RELAZIONE ILLUSTRATIVA – STESURA CONTRODEDOTTA

VERSIONE INTEGRATA

DESCRIZIONE DELLA VARIANTE

STRALCI CARTOGRAFICI

Variante 3: Varianti cartografiche derivanti dalla riclassificazione delle tutele specifiche
Tavola 2 RUE - Schede**Legenda**

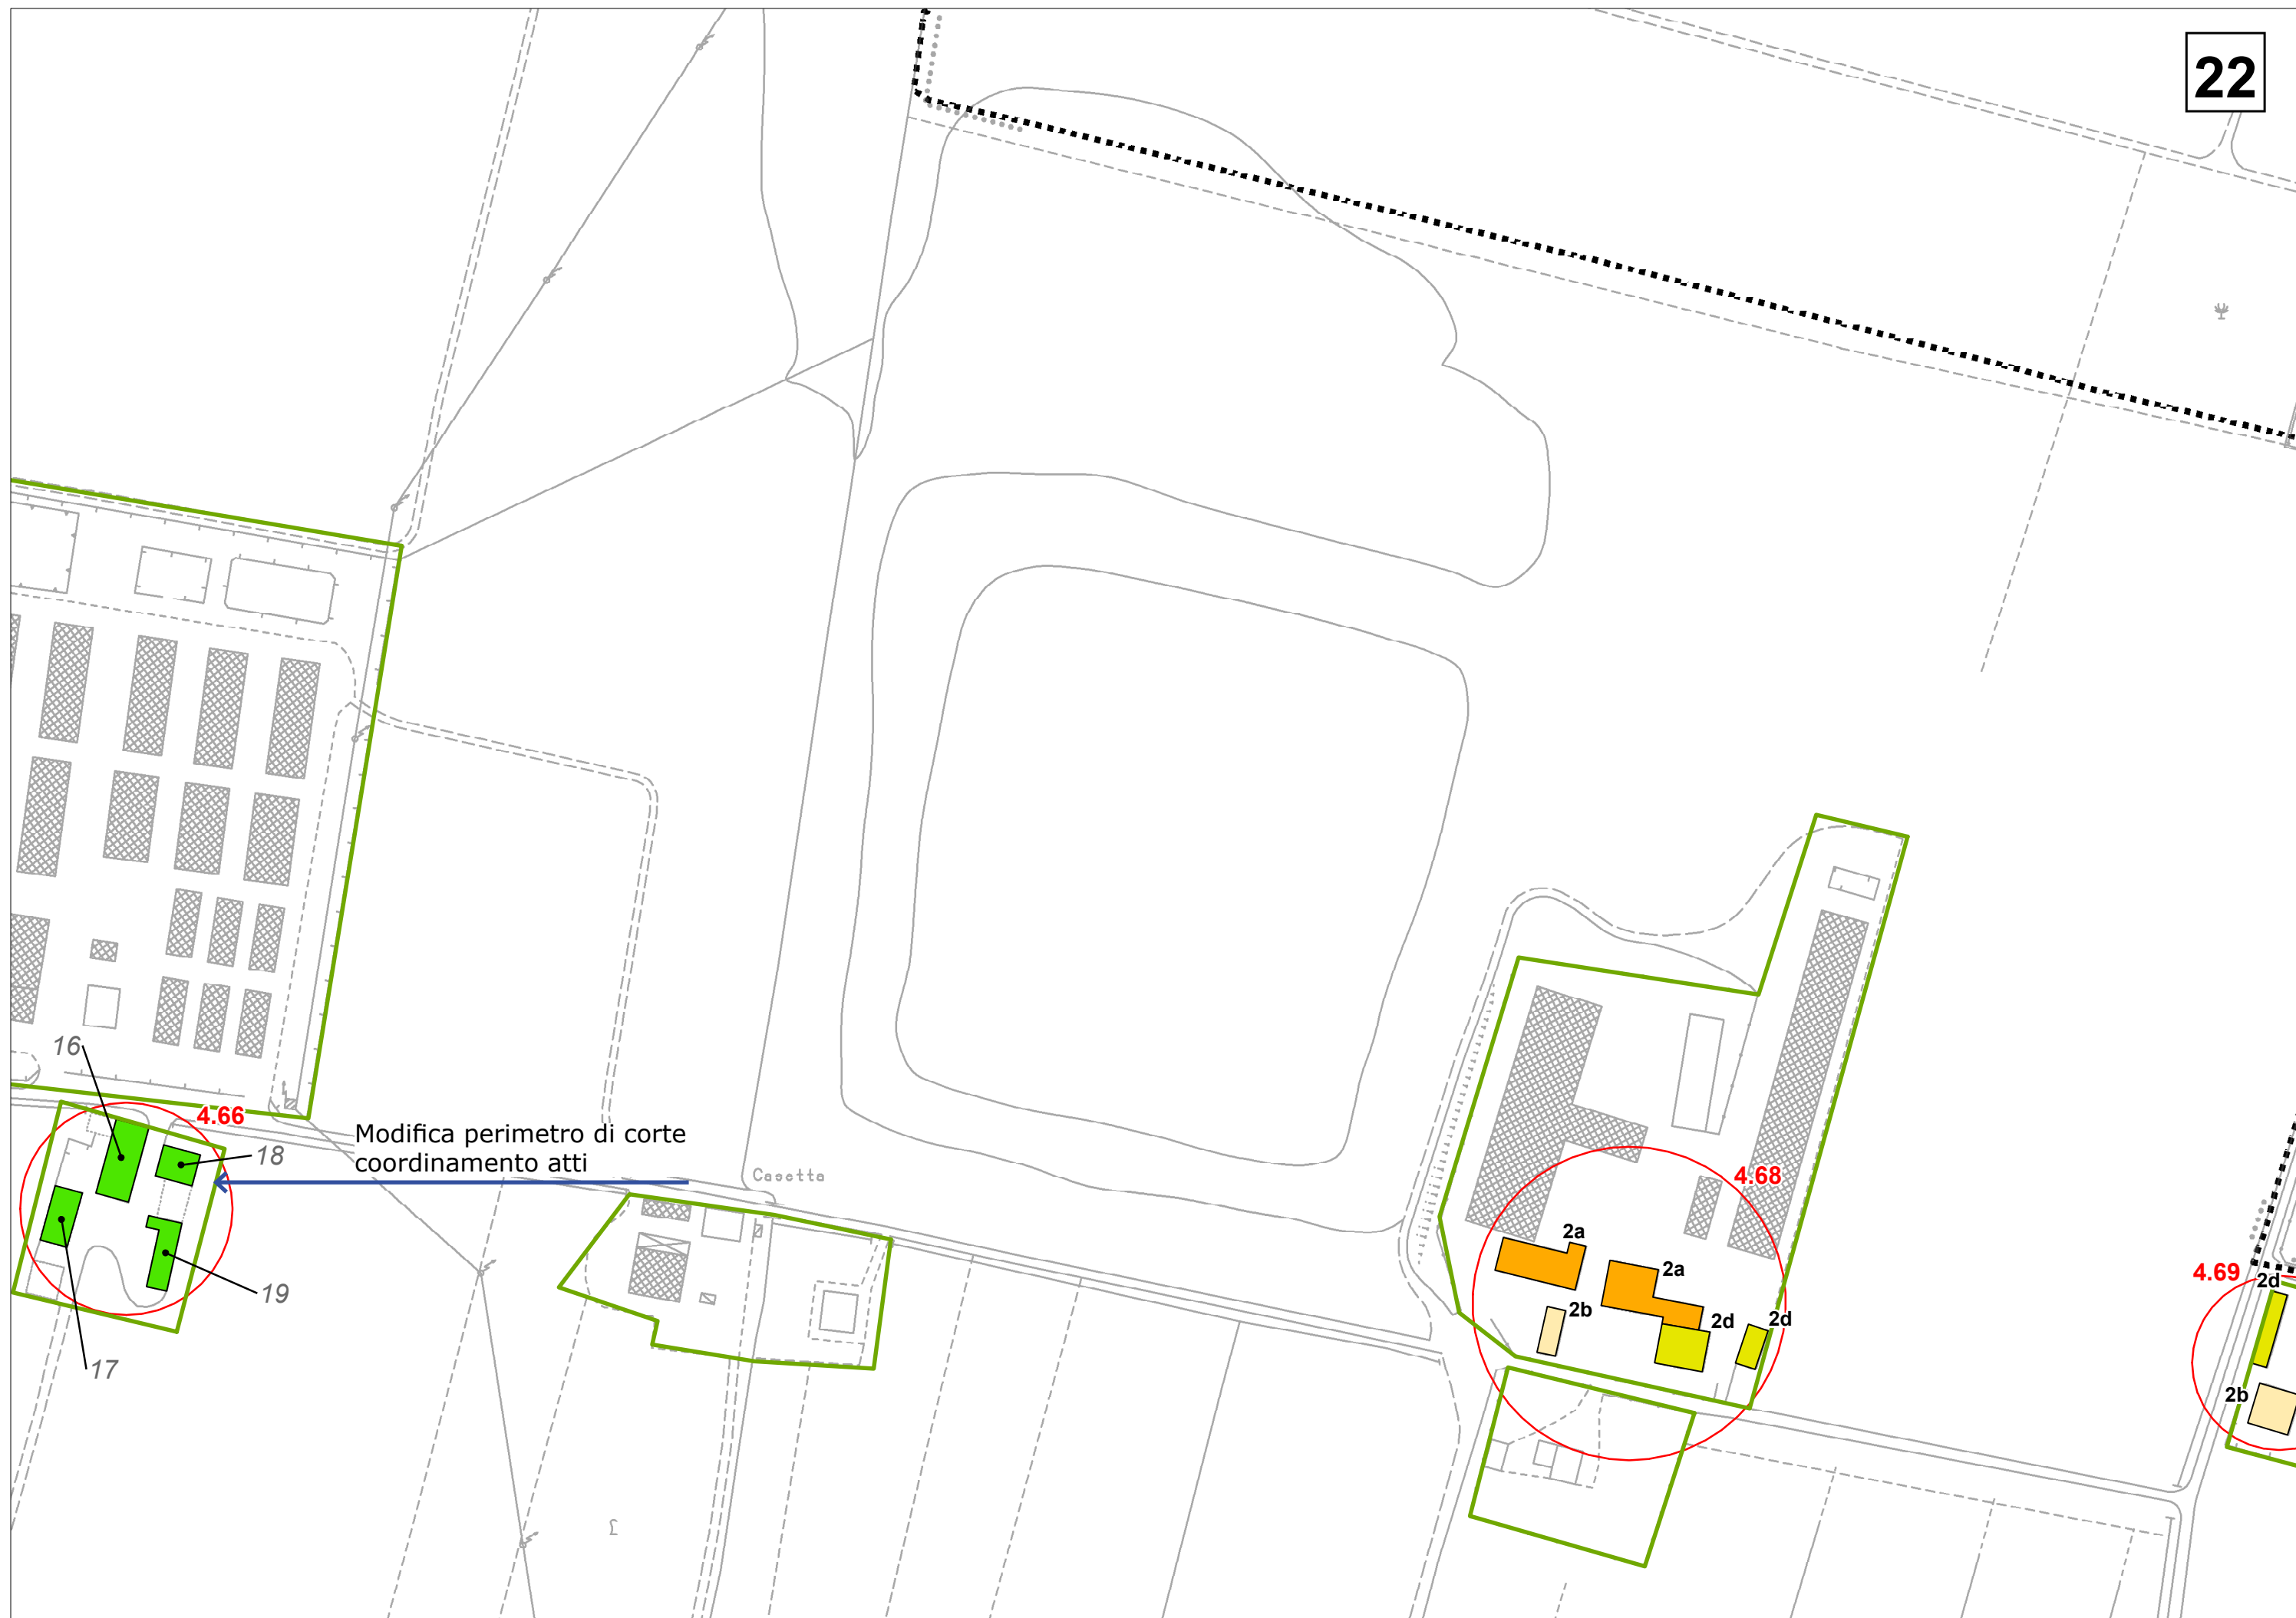
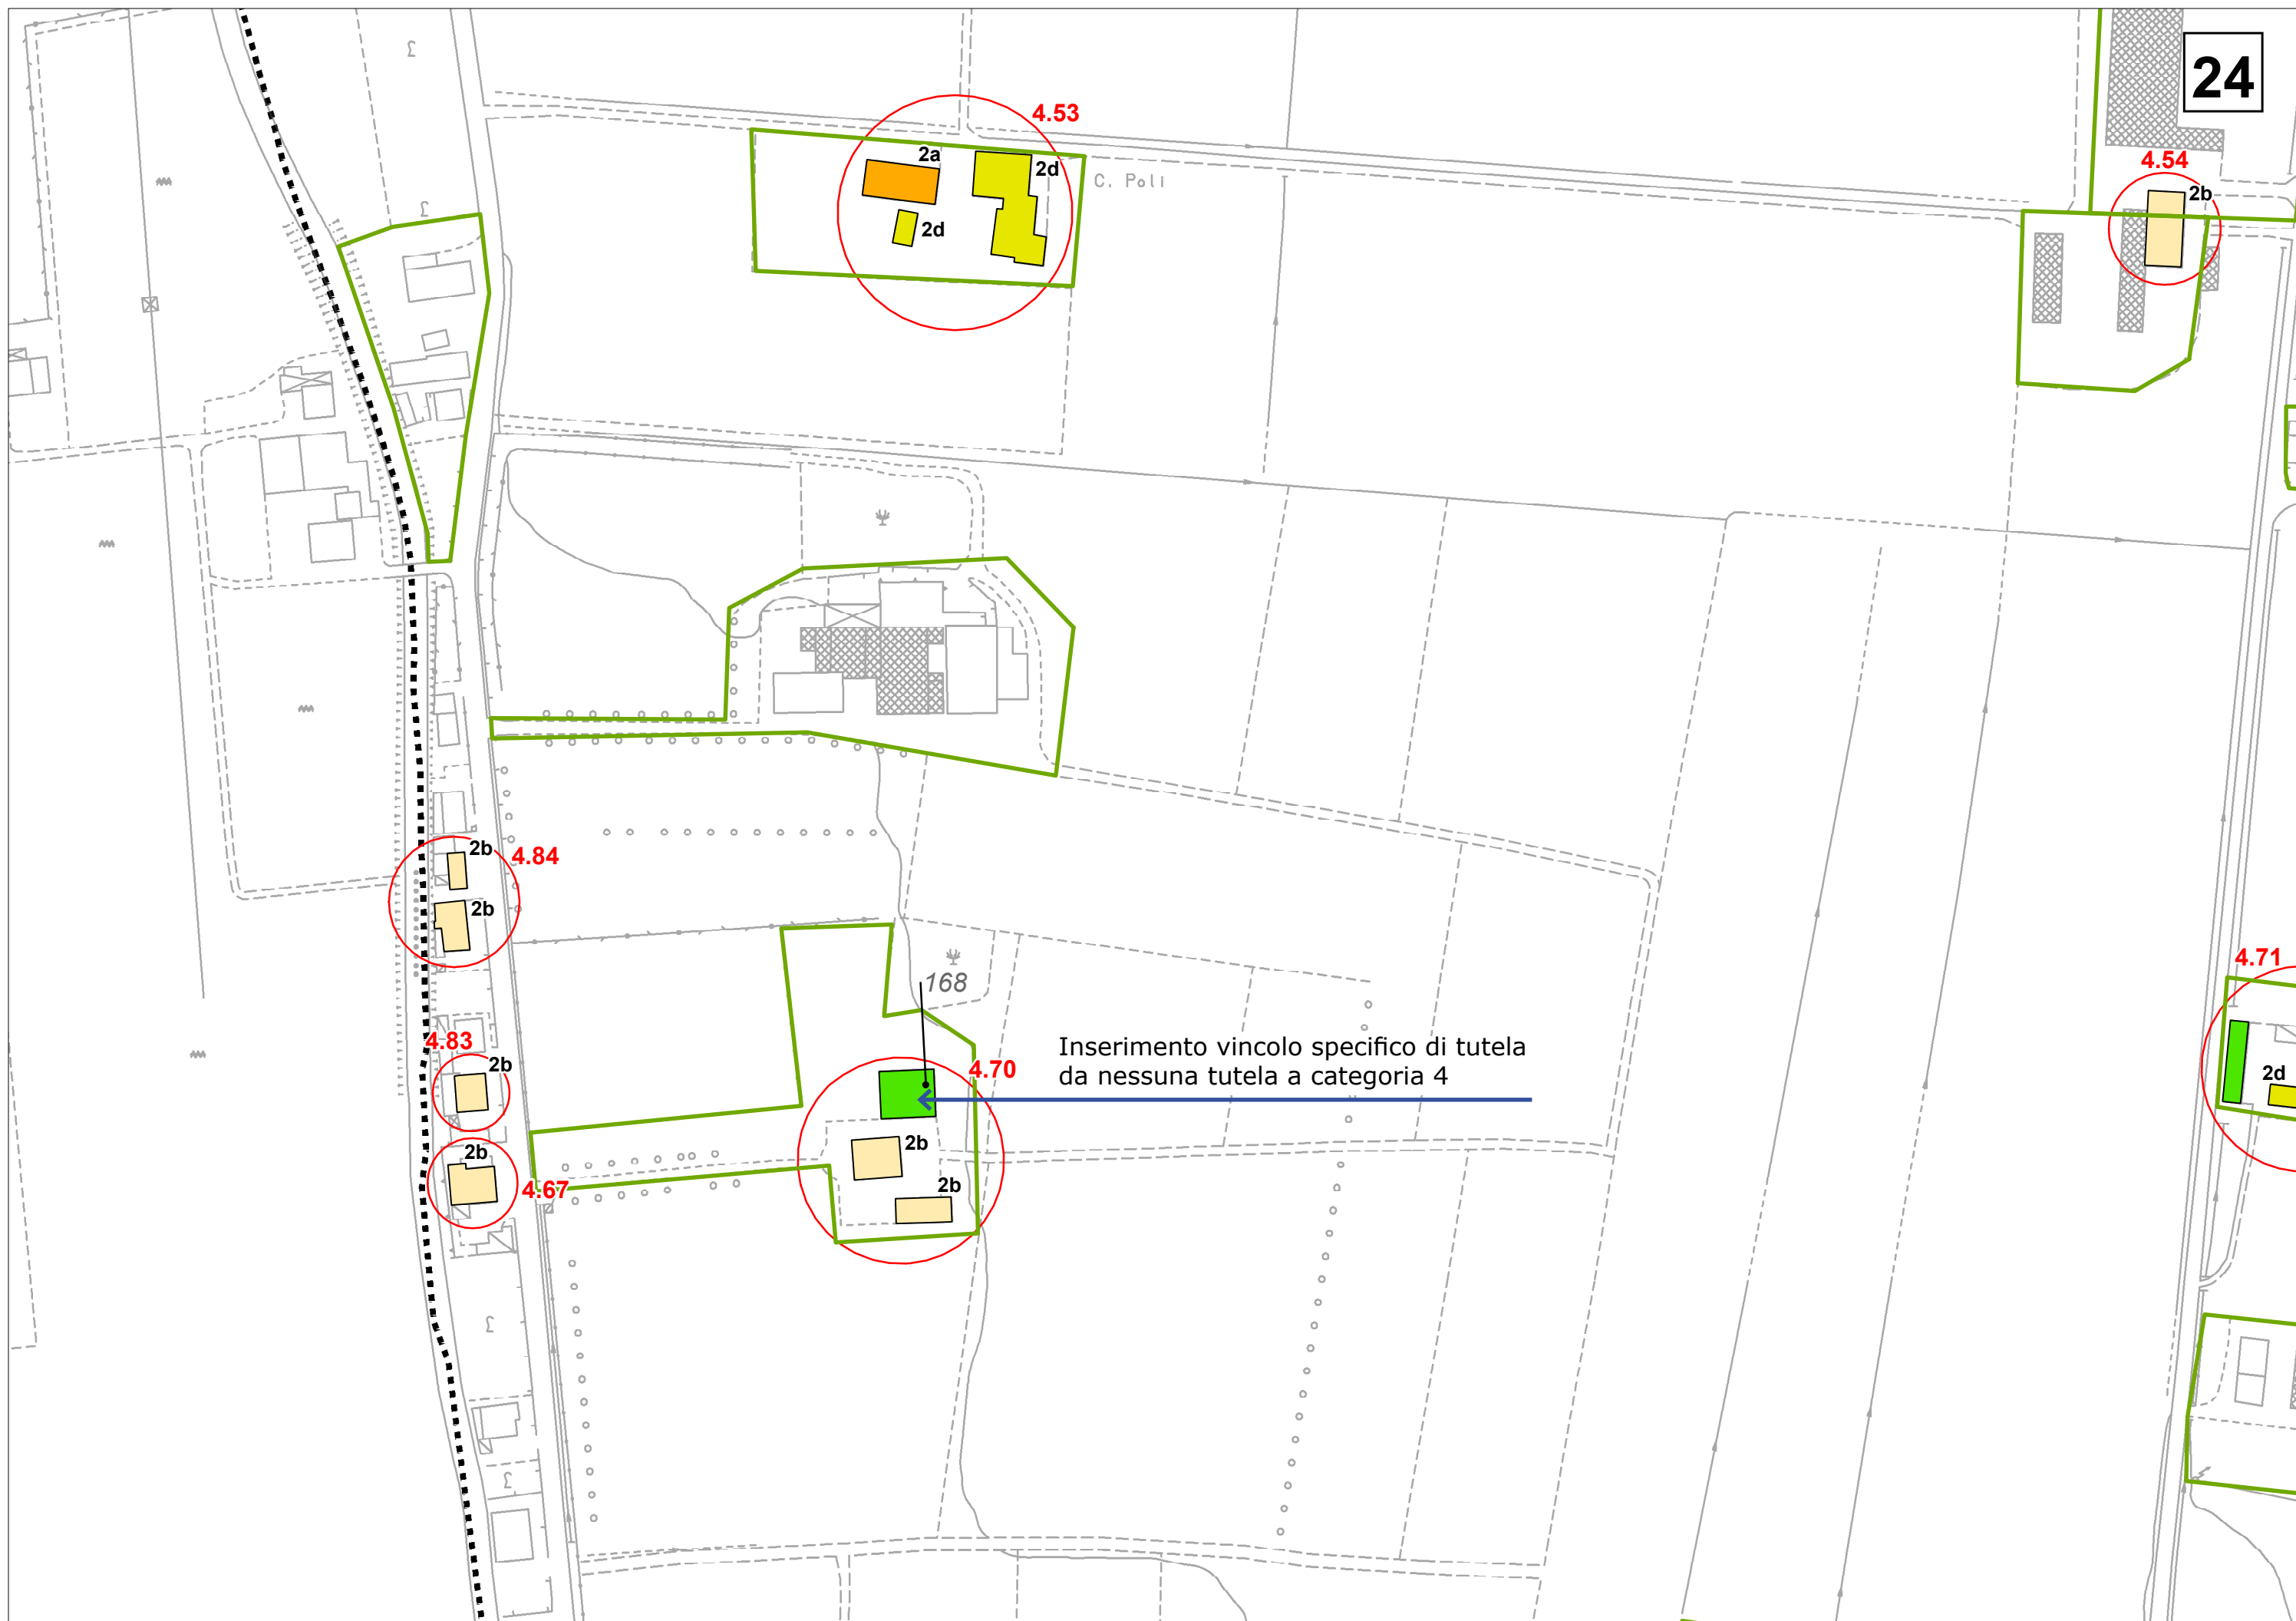
- foglio 78 scheda 7.90 – riclassificazione dei fabbricati n. 77a, 77b;
- foglio 108 scheda 10.21 – riclassificazione dei fabbricati n. 159a, 159b;
- foglio 4 scheda 4.01 – riclassificazione dei fabbricati n. 165, 166, 167;
- foglio 24 scheda 4.70 – riclassificazione del fabbricato n. 168;
- foglio 52 scheda 9.02 – riclassificazione del fabbricato n. 169;
- foglio 62 scheda 8.42 – riclassificazione dei fabbricati n. 170, 171;
- foglio 117 scheda 10.22 – riclassificazione del fabbricato n. 172;
- foglio 122 scheda 12.18 – riclassificazione del fabbricato n. 173;

- foglio 2 scheda 2.04 – eliminazione del vincolo;
- foglio 6 RAL – eliminazione del vincolo;
- foglio 16 scheda 4.46 e scheda 4.47 – eliminazione del vincolo.

Eliminazione del vincolo specifico di tutela
e del perimetro della corte rurale

Ridefinizione del vincolo specifico di tutela
da categorie 2b e 2d a categoria 4
